Demande d'Autorisation Unique pour le projet éolien de Mont Benhaut

Mémoire en réponse à l'issue de l'Enquête Publique du 7 décembre 2016 au 11 janvier 2017

Mercredi 1^{er} février 2017

Figure 10 Distance des éoliennes aux habitations

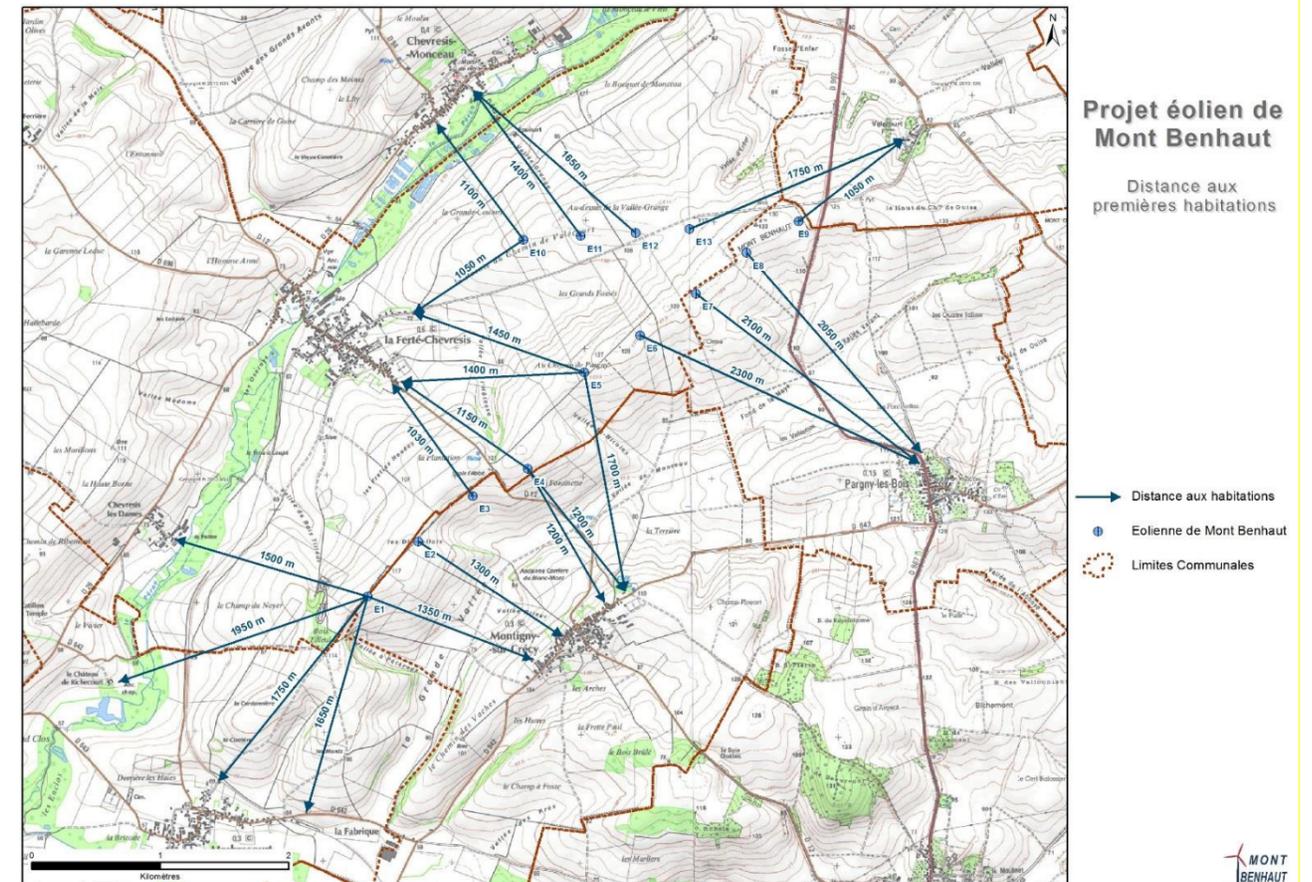
Les distances aux habitations sont erronées

Les distances aux habitations sont mesurées sur cartes IGN, avec le logiciel ARC MAP, à partir du centre de l'éolienne géo référencée jusqu'à l'angle ou le côté le plus près de l'habitation la plus proche de l'éolienne considérée. Afin d'évaluer un impact maximum, les distances ont été arrondies de manière à indiquer des distances sensiblement inférieures à la réalité. Le parc éolien se trouve à plus de 1000 mètres des premières habitations. L'éolienne E3 se trouve à plus de 1030 mètres de la première habitation qui se trouve à la Ferté Chevresis.

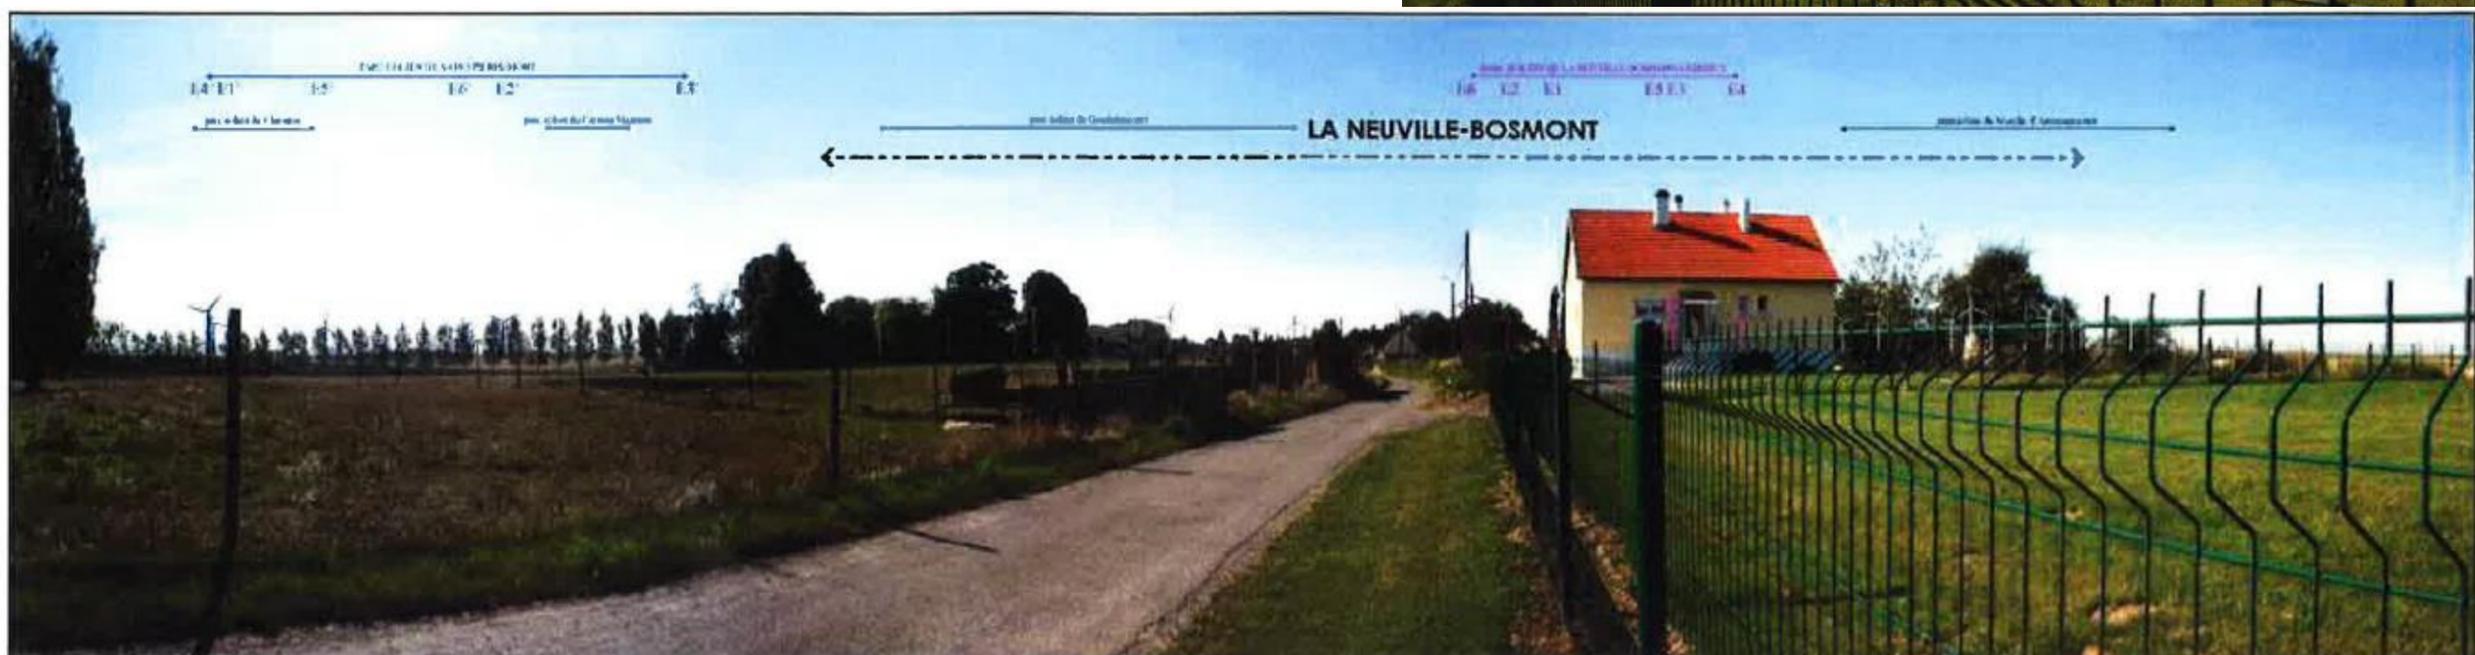
La contre-étude commence sa démonstration en accusant le bureau d'étude AIRELE de truquer ses photomontages et prend l'exemple **d'une autre étude traitée par AIRELE concernant le projet éolien de La Neuville-Bosmont.**

Nous sommes allés vérifier sur le terrain le photomontage à La Neuville-Bosmont, remis en question dans la contre-étude p.10 et 11.

Le photomonteur aurait fait disparaître le parc en fonctionnement d'Autremencourt ...

Photomontage n°29 : château de Parpeville (p. 142 et 143 du volet paysager)

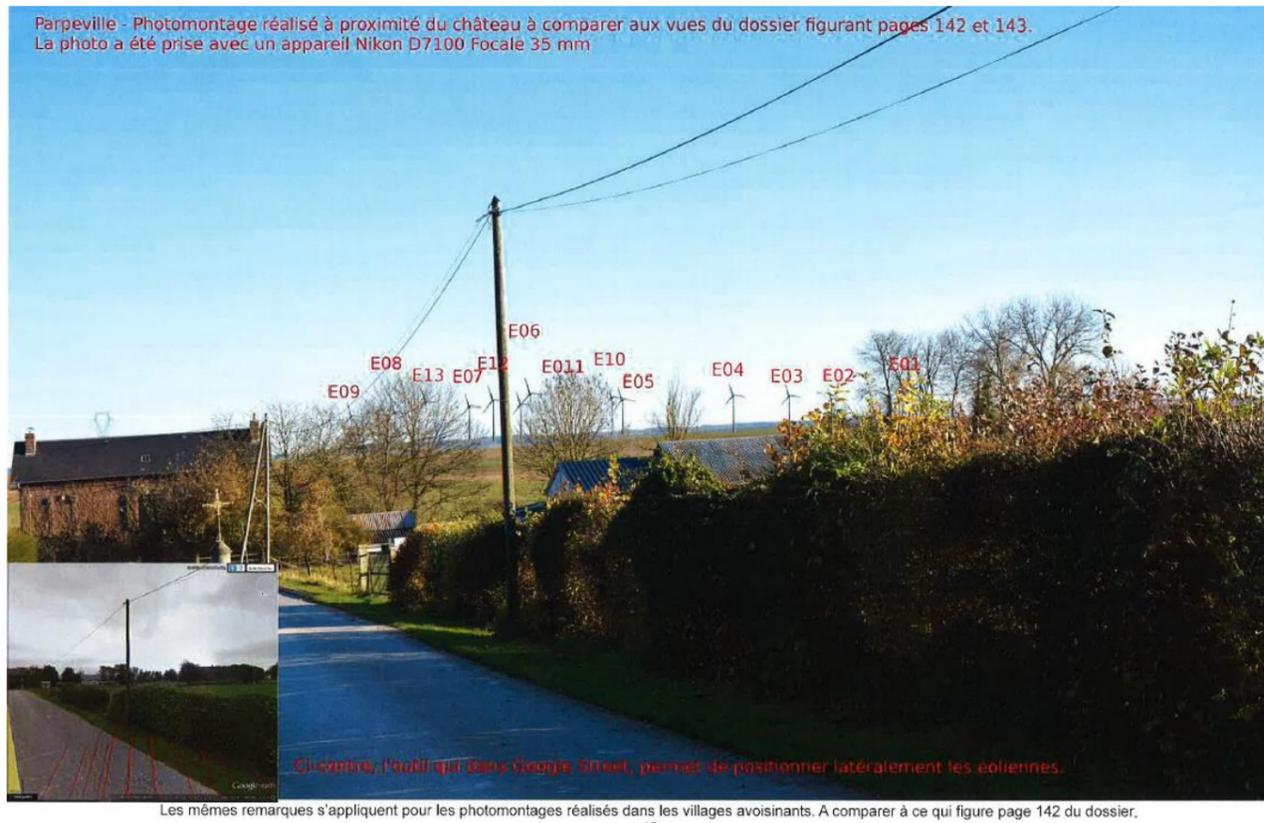
Les photomontages relevés par la contre-étude p.14 illustrent soit des axes routiers importants, soit des cœurs de villages, avec des ouvertures visuelles potentielles sur le projet. Les silhouettes des éoliennes représentées en rouge dans le volet paysager permettent d'appréhender la taille et le positionnement des machines. Il s'avère que depuis ces points de vue, le projet et peu ou pas visible.

L'objectif de ce photomontage est d'illustrer la vue à proximité du château de Parpeville. Depuis l'entrée du château, il n'y a pas d'ouverture visuelle. En se décalant vers l'Est sur la RD 644, depuis ce point comme depuis les habitations situées en frange est du village, l'ensemble des éoliennes se trouve masqué par les haies.

Sur le photomontage de M. Doucy (p.40) -dont la ligne d'horizon n'est pas plan-, nous nous permettons de douter sérieusement de la précision de calage horizontale des éoliennes, bien que l'empreinte verticale (hauteur des éolienne) semble cohérente.
